Damos respuesta a la nota **DEIA-DEEIA-AC-0089-0807-2022**, donde se solicita una segunda información aclaratoria al Estudio de Impacto Ambiental (ESIA) Categoría II, titulado **"COMPLEJO TURÍSTICO COROTÚ PLAZA"** a desarrollarse en el corregimiento de Bejuco, distrito de Chame, provincia de Panamá Oeste.

NOTA DEL ARQUITECTO – VOLUMEN DE AGUA REQUERIDO

ANEXO 2
PLANOS DE LA SERVIDUMBRE DEL RÍO LAGARTO
RESPUESTA 2 LETRA b.

INFORME BIOLÓGICO DEL PROYECTO COROTÚ PLAZA

PLANO DE SERVIDUMBRE

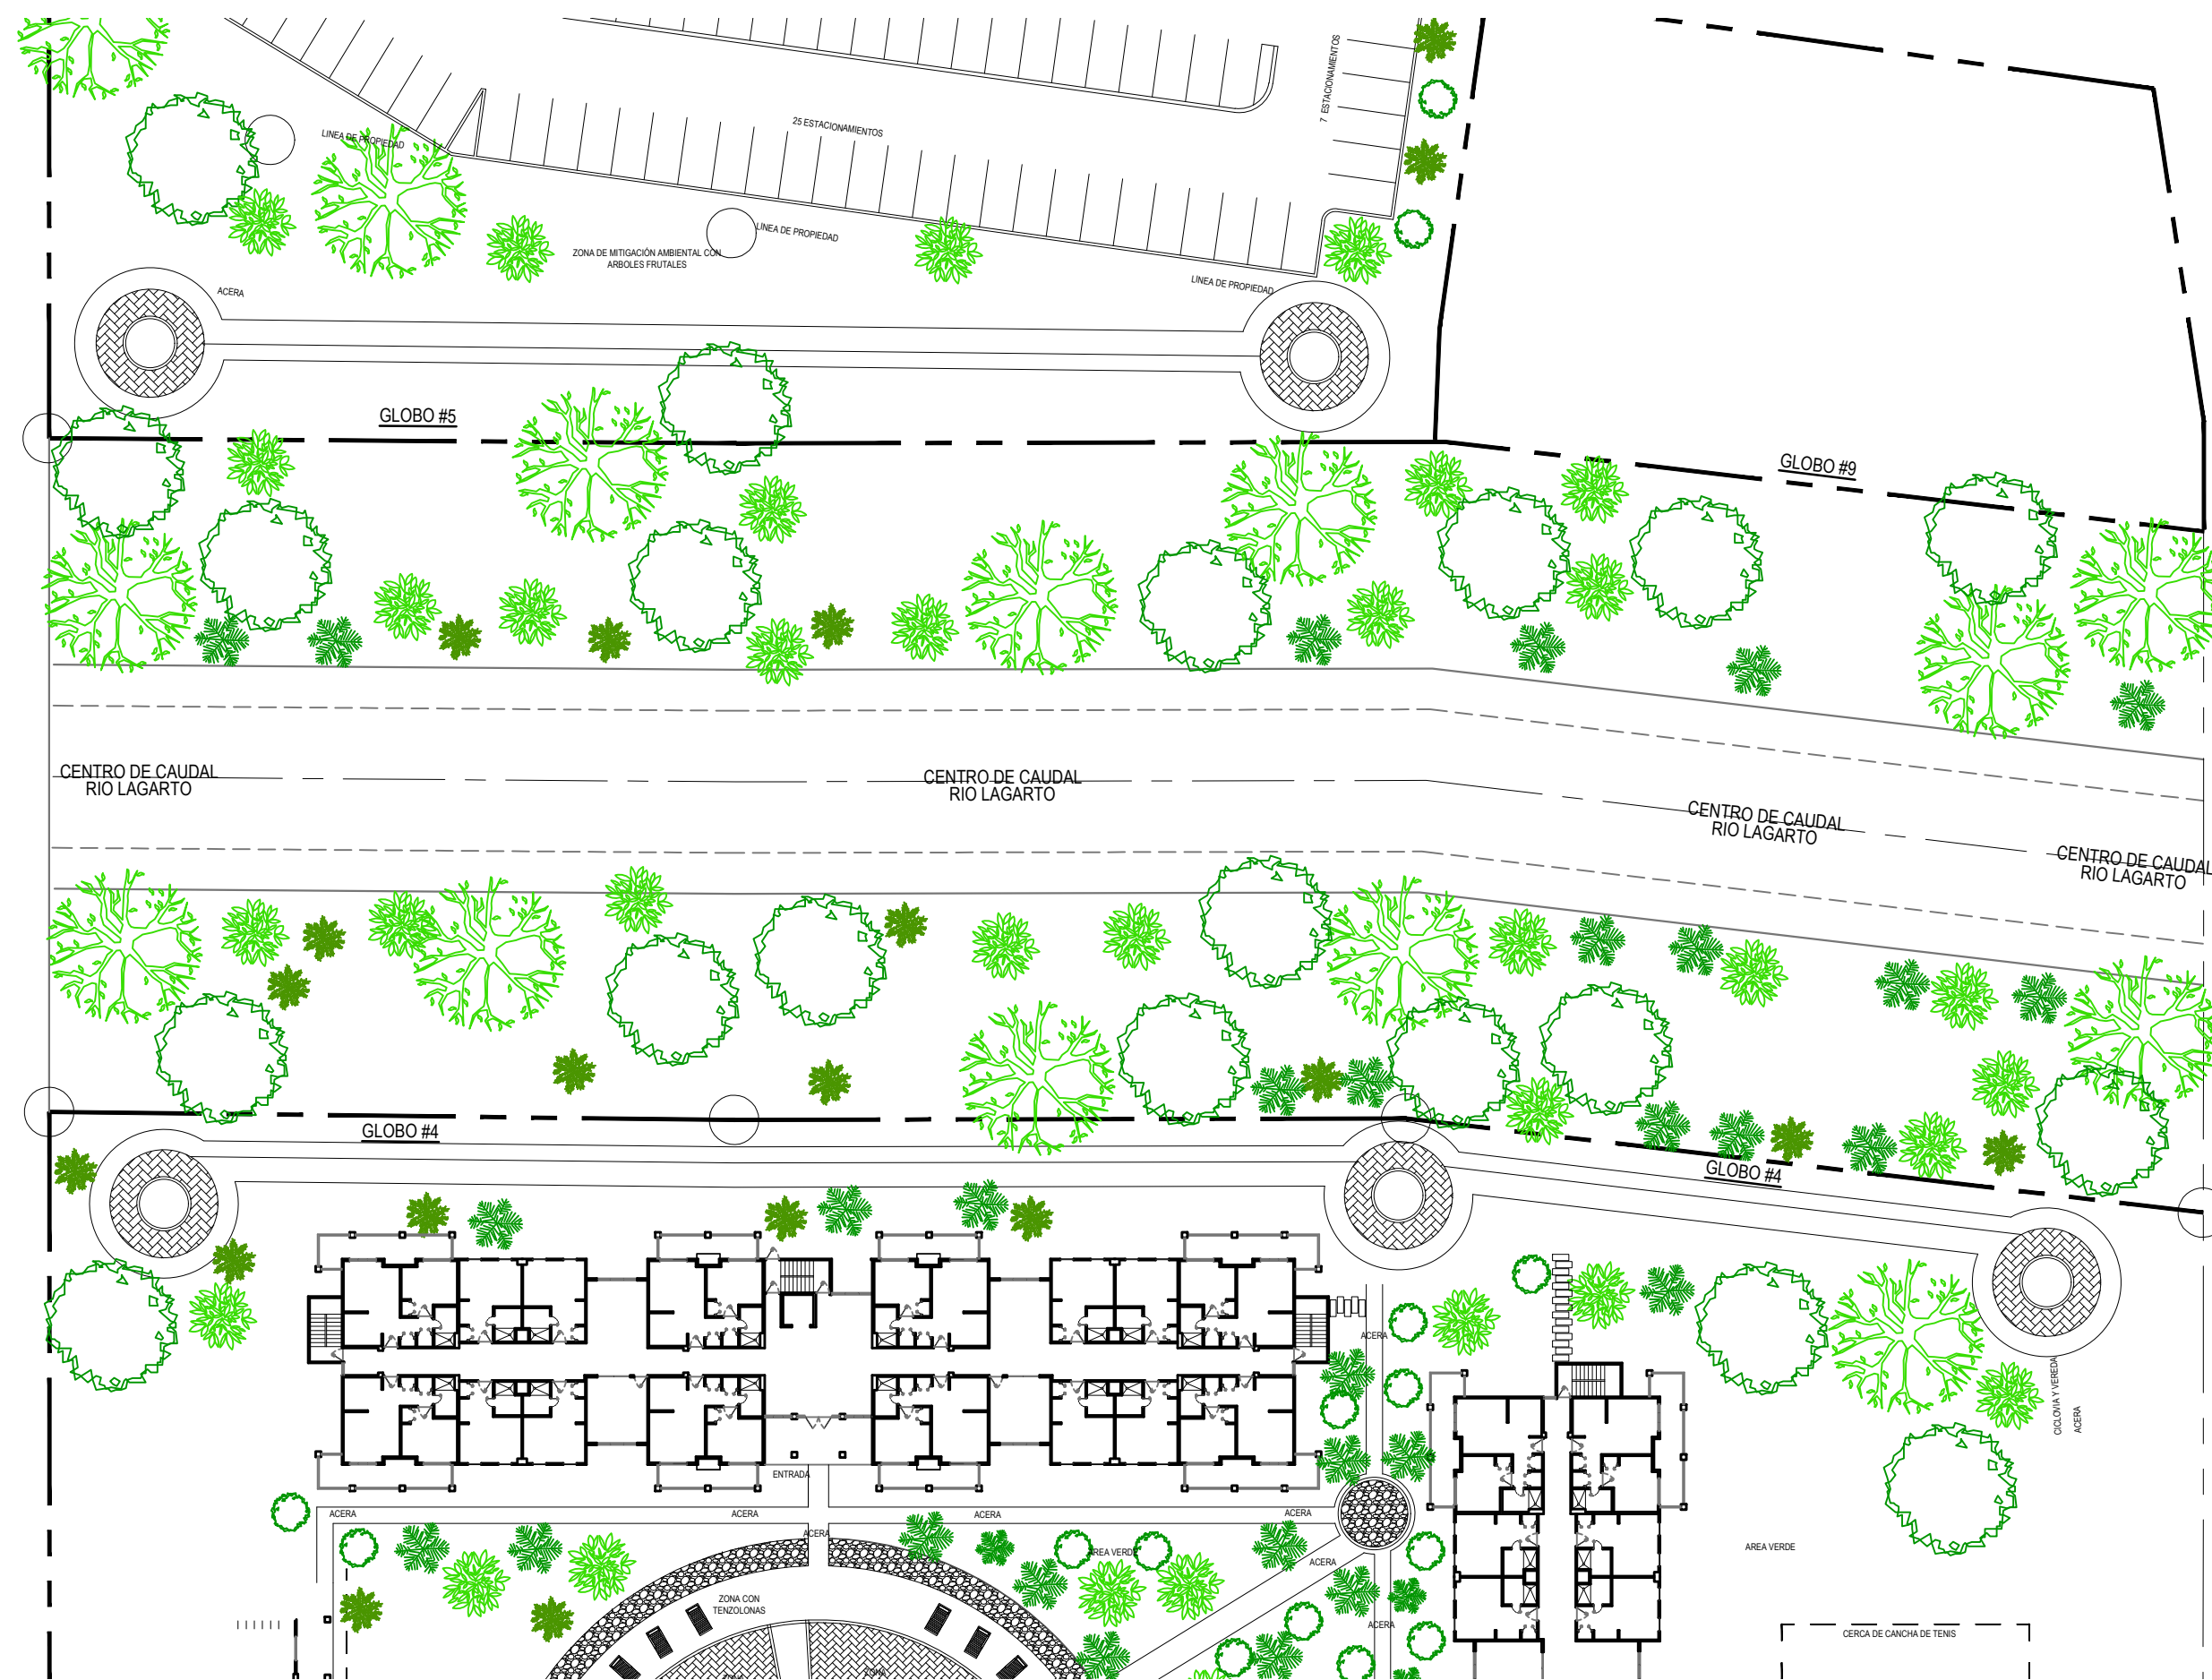
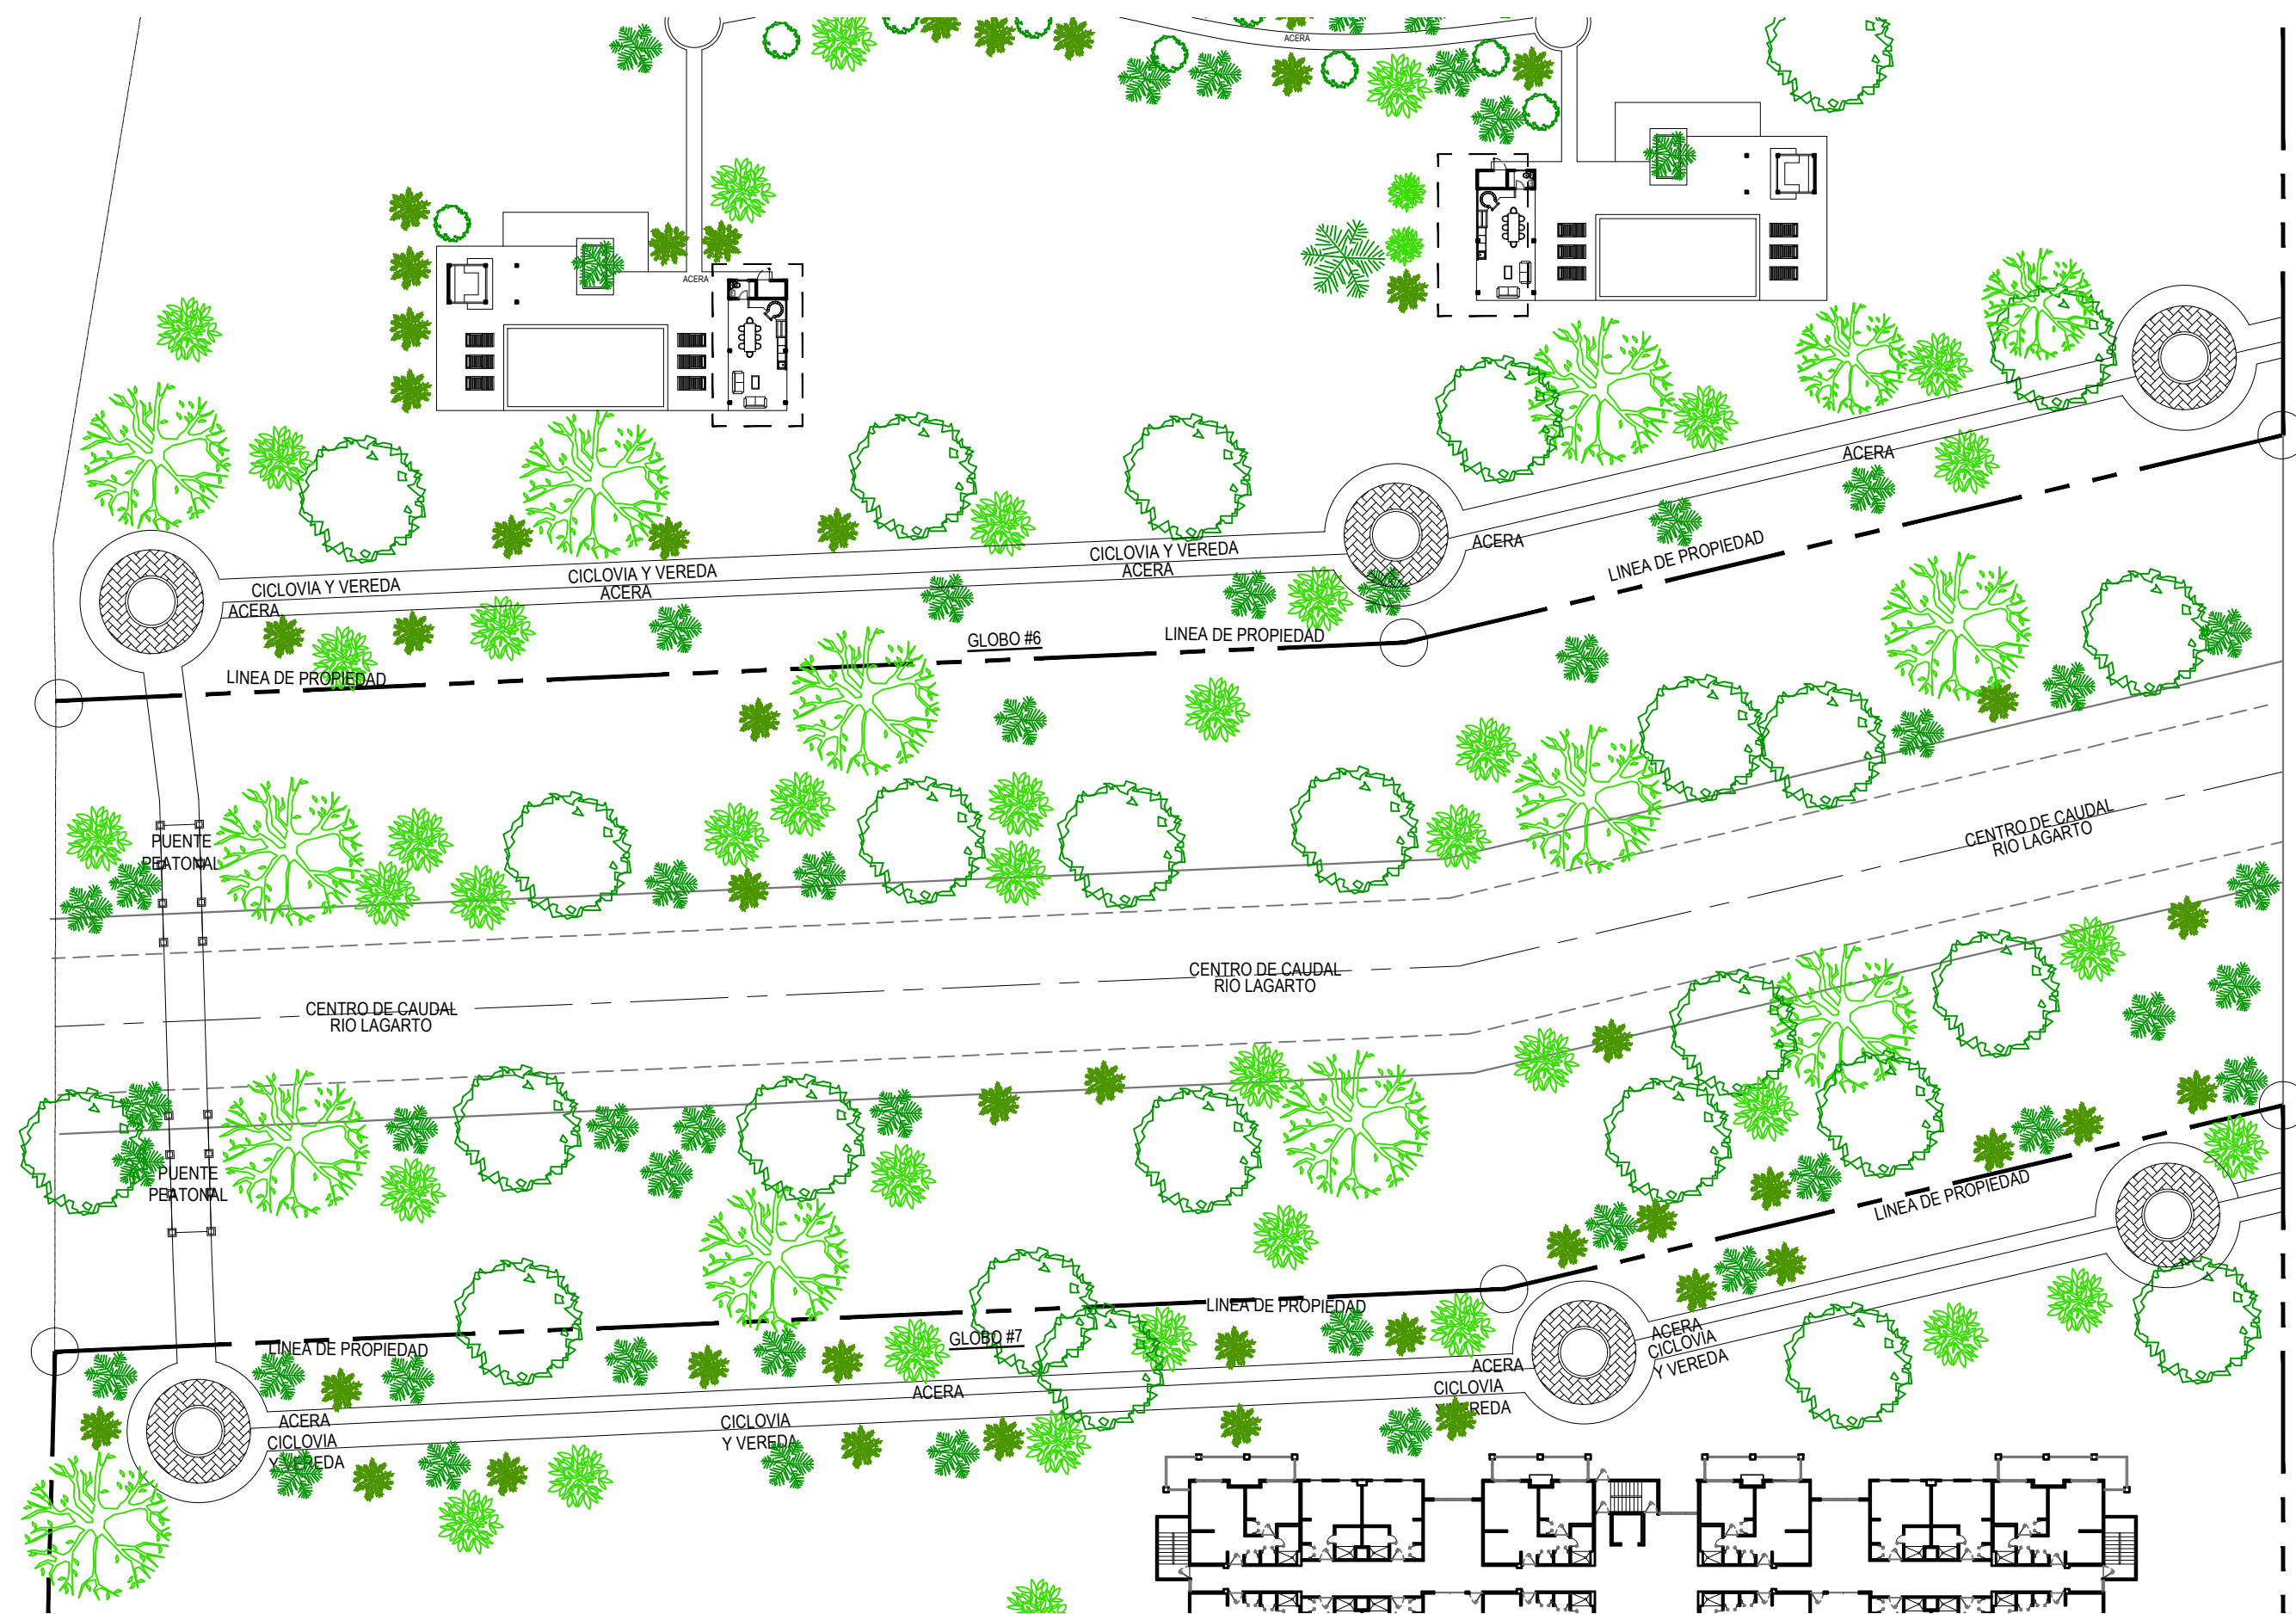
- b. Aclarar si el alcance del proyecto contempla la construcción de una ciclovía. En caso de ser afirmativo, debe ubicar la infraestructura fuera de la zona de protección.
- c. Aclarar si el alcance del proyecto contempla otras obras en cauce, además de la indicada en el EslA (puente vehicular sobre el Río Lagarto). En caso de ser afirmativo, deberá:
- Presentar coordenadas de ubicación y dimensiones de las obras en cauce.
 - Identificar los impactos generados por las actividades a ejecutar, y las medidas de prevención y mitigación a implementar.

- b. Efectivamente se contempla la construcción de una ciclovía, la cual se construirá fuera del área de protección del río Lagarto. Se adjunta a esta nota, una imagen demostrativa de la configuración de esta en plano (anexo 2).
- c. Efectivamente se contempla la construcción de un puente peatonal que sirve de interconexión entre ciclovías. La ubicación de las coordenadas de este puente peatonal y su dimensión se presentan a continuación:
